Kystdirektoratet  
J.nr. 2026 - 40512  
Ref. mikri  
Den 18. maj 2026

## Dispensation til solceller inden for strandbeskyttelseslinjen

Fig. 4. Tilsendt af ansøger. Byggetegning af maskinhallen.

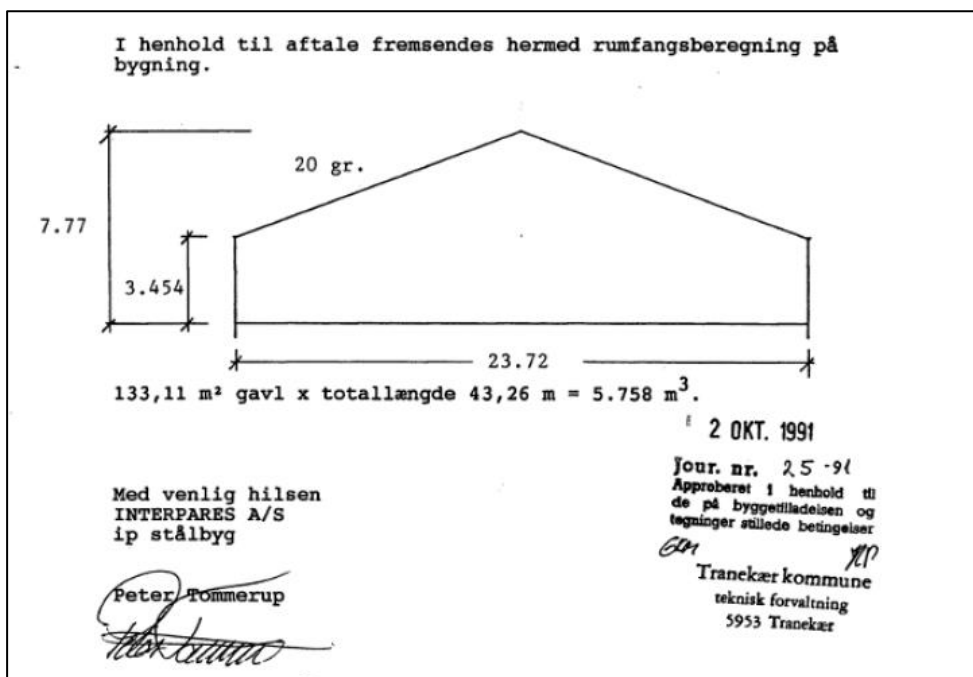
*Solcelleanlægget ønskes etableret på bygningens to tagflader – se figur 1, 2 og 4. Den ene tagflade er orienteret mod vest-nordvest (VNV) i retning mod kysten, mens den anden er orienteret mod øst-sydøst (ØSØ) i retning væk fra kysten. Solcellepanelerne udføres i matsort, antireflekterende materiale og monteres parallelt med tagfladen, således at anlægget fremstår lavt og visuelt integreret i den eksisterende bygning. Der sker ingen ændring af bygningens højde eller volumen.*

Der er ansøgt om etablering af solceller på hele tagfladen af en maskinhal. Den ene tagflade vender mod vest, mod kysten, og den anden tagflade vender mod øst, væk fra kysten. Ansøger har tilkendegivet, at hvis der ikke kan meddeles dispensation til etablering af solceller på tagfladen, der vender mod kysten, ansøges der om solceller på tagfladen, der vender væk fra kysten.

Kystdirektoratet vurderer, at der ikke kan dispenseres til etablering af solceller på den tagflade, der vender mod kysten. Der er i vurderingen lagt vægt på, at der er tale om en tagflade, der fremstår markant i kystlandskabet. Den ansøgte tagflade er væsentlig større end tagfladen, som Kystdirektoratet meddelte dispensation til etablering af solceller på i sagsnr. 2025 – 114656.

Kystdirektoratet giver dispensation efter naturbeskyttelseslovens § 65 b, stk. 1, jf. § 15, til etablering af solceller på tagfladen, der vender væk fra kysten.

- 1) Solcellerne skal etableres fladt på taget.

Kystdirektoratet vurderer, at der kan dispenseres til etablering af solceller på den tagflade, der vender væk fra kysten. Der er i vurderingen lagt vægt på, at der ikke er kystlandskabelige forhold, der taler imod en dispensation.
